訂正のお願い

2009.4 株式会社自研センター

*No.J-472 ミツビシ パジェロ(ショート) 2007年5月(V83W・87W系) を下記の通り訂正いたします。

P.18 B040 ヘッドランプキット脱着または取替

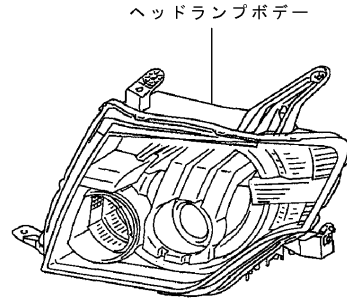
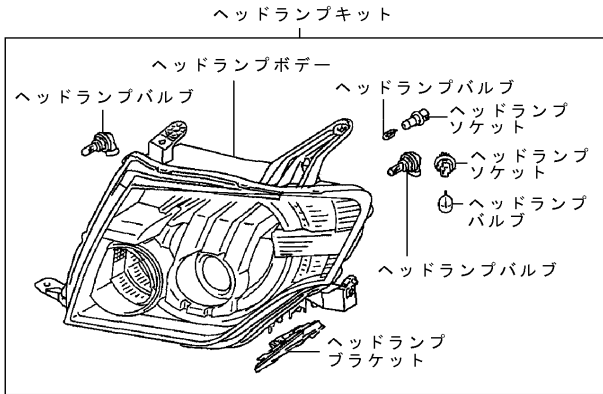
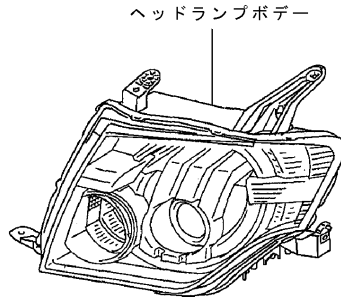
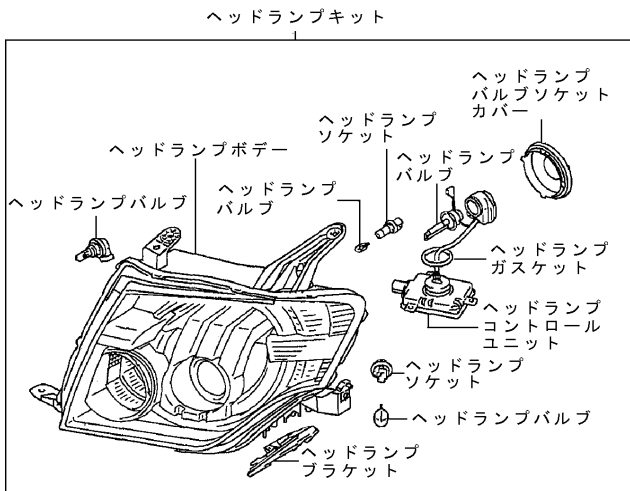
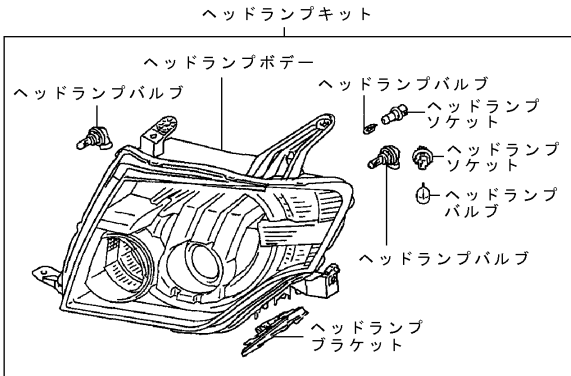
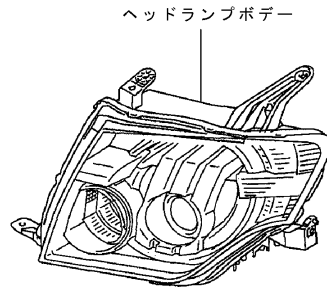
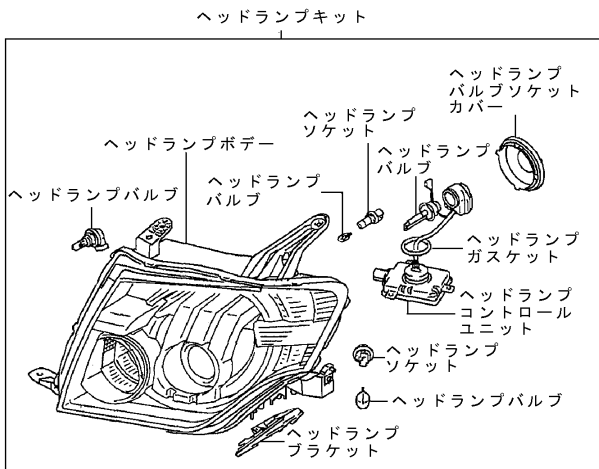
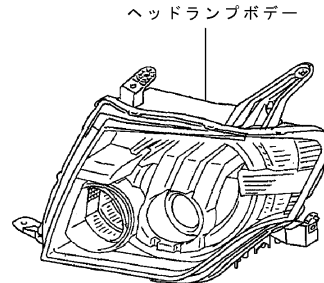
指数テーブル欄イラスト欄に追加訂正があったため、差し替え願います。

B040 ヘッドランプキット脱着または取替		片(両)側
片側	0.30	取外し状態
両側	0.40	・フロントバンパフェスキット ・シエタグリル
(含) 作業および部品の脱着または取替		
ヘッドランプボデー取替		・付属品 ・焦点調整
片側		[除] 作業および部品の脱着または取替
	0.40	
ディスチャージ	0.50	「備考」
両側		ヘッドランプボデー取替とはバルブ類を再使用しヘッドランプボデーを取替る作業。
	0.50	「補修用ヘッドランプブラケットAssy取替」の指数はヘッドランプブラケットAssyが損傷した場合、ヘッドランプキットを取外した後に行う補修用ヘッドランプブラケットAssy 1個を取替る作業。
ディスチャージ	0.70	
補修用ヘッドランプブラケットAssy取替	0.30増

補修用ヘッドランプブラケットAssy 取替

P.87 ボデー寸法図

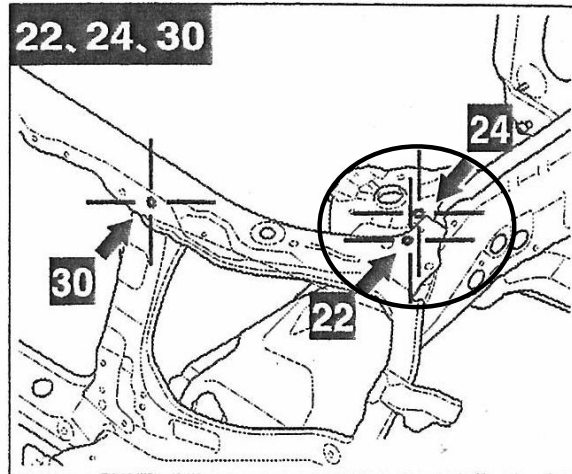
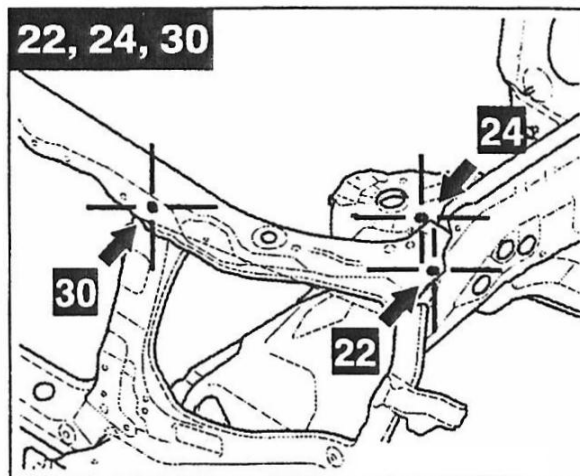
測定基準点「22、24、30」のイラストに誤りが有ったため、差し替え願います。

P.106 ボデー寸法図 エンジンルーム

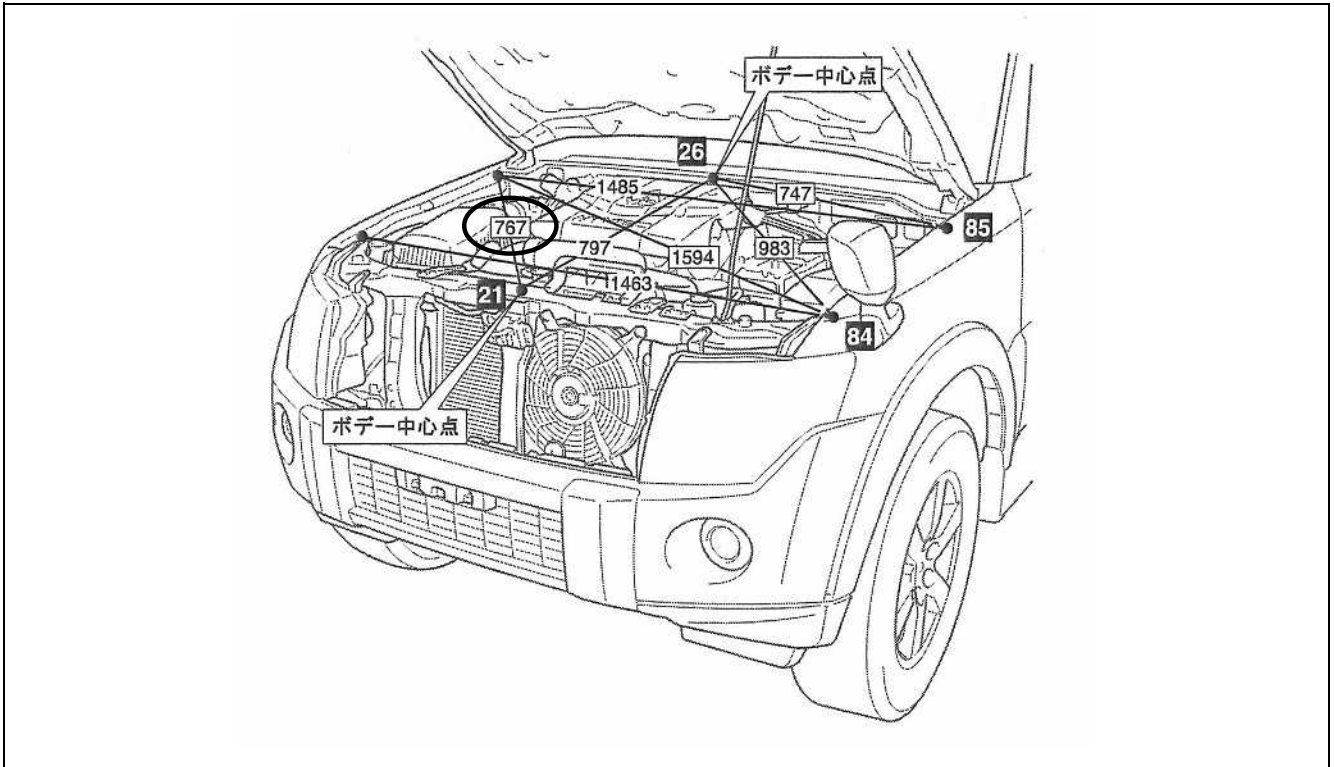
上部イラストに記載されている寸法の一部に追加があったため、差し替え願います。
